# 改善箇所説明図

【代表例】コマツ・YDM-WA133(通称名:WA40-8、キャブ仕様)

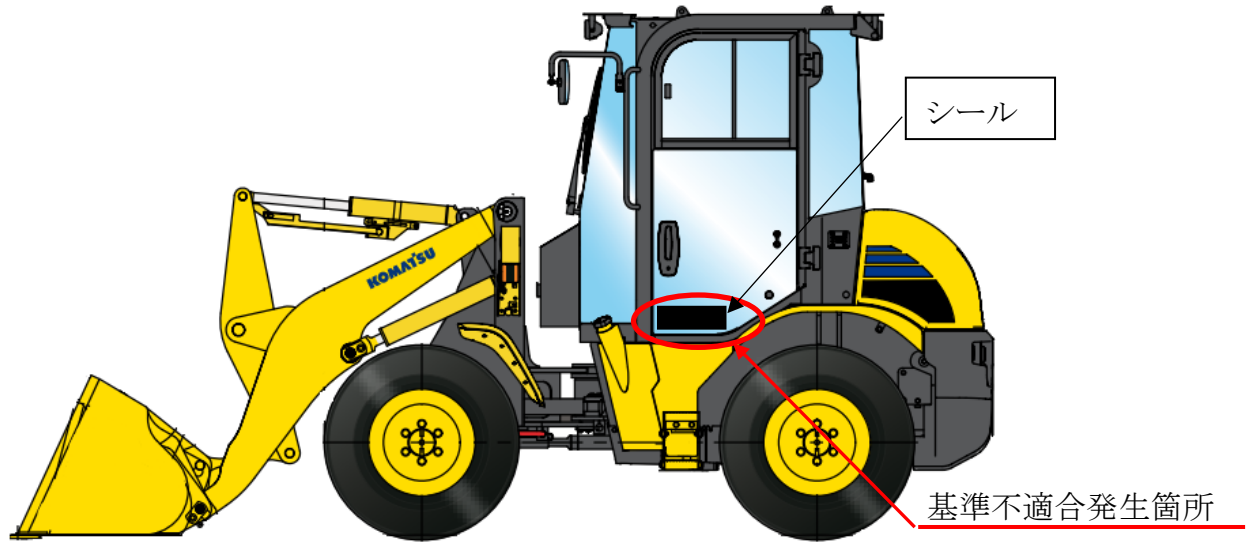
〔ショベル・ローダのキャブ仕様において、側面ガラスにレンタル会社の車両管理番号のシールが貼り付けられているものがある。そのため、保安基準第29条(窓ガラスの基準)に適合しないおそれがある。〕

対象車両のシール貼り付け位置を確認し、側面ガラスに貼り付けられていた場合はシールを剥がし、側面ガラス以外の板金部に貼り付ける。

識別：側面ガラスのシール有無で識別する。
